Vedr.: Svar på offentlig ettersyn og høring på den reviderte kommuneplanens arealdel 2024-2036 for Hol kommune

Det vises til Kommuneplanens arealdel for tidsperioden 2024 – 2036, og at kommuneplanutvalget har i møte den 20. mars 2024 i sak 14/24 vedtatt å legge forslag til revidert kommuneplanens arealdel 2024-2036 for Hol kommune ut på offentlig ettersyn og høring i henhold til plan- og bygningsloven § 11-14.

Figur1: Utsnitt fra plankart rundt Slåttahølen

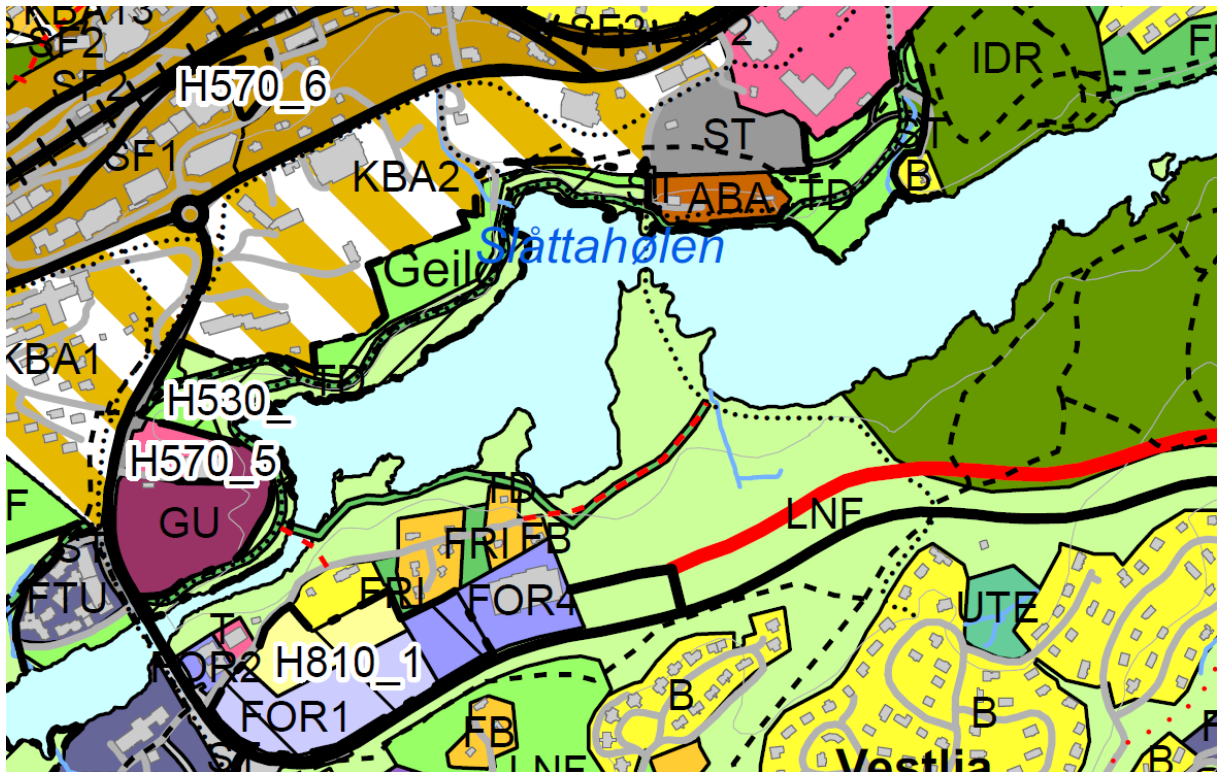
På kartet i figur 1 er det stiplet i rødt en turveitrase fra «Geilo Kulturkyrkje» i bro over elven til privat vei inn til fastboende og hytter syd for Slåttahølen. Videre, er det stiplet rødt fra østenden av denne veien og til eksisterende gang- og sykkelvei videre østover. Denne rødstiplede traseen er også indikert (noe grovt) i Temakart 2 om stier. Selv om denne nye traseen er planlagt som turvei, vil den også bli brukt av syklistene. Veien fra Brannstasjonen er privat, og vi kan ikke akseptere at en slik turtrase blir bygget der den private veien blir brukt som gjennomgangsvei. Det er både fastboende og hytteiere der med små barn, og gjennomgående sykkeltrafikk er helt uforenlig med barns lek i den private veien.

Turveitraseen i stiplet rødt fortsetter videre østover, over myr, til eksisterende vei nevnt over. Vi mener denne traseen er uforenlig med dagens syn på inngrep i natur og naturmangfold. I tillegg vil anlegg av turveien over myr føre til utslipp av klimagasser. Vi mener dette er et ekstra argument for ikke å anlegge denne turtraseen. Det vises også til Hol kommunes klare og prisverdige strategi vedrørende bevaring av naturmangfold, slik det fremkommer i dokumentene «planbeskrivelse-horingsutkast-iht-kpu-vedtak-20.3.2024» og «notat---stier-og-loyper-og-vurdering-av-innspill-til-stier-og-loyper-2».

Denne skiløypen vil bli et kraftig inngrep i strandsone, myr og våtmarksområde med katastrofale følger for alt dyreliv som er der nå. Dette forslaget vil vi på det sterkeste anbefale å skrinlegge da det bryter med anerkjent kunnskap om inngrep i naturmangfold.

På kartet i figur 1 er inntegnet en grønn trase med sorte kanter. Denne traseen går i bru over elven og videre langs strandsonen. Det går ikke frem av tegnforklaringen til Plankart 2 hva dette er. Hvis det er en skiløype eller turtrase, slik GSL har beskrevet i sitt høringsutkast, så er vi imot denne trase, av samme grunn som beskrevet over.. **Vi ber om et svar med oppklaring av hva dette er.**
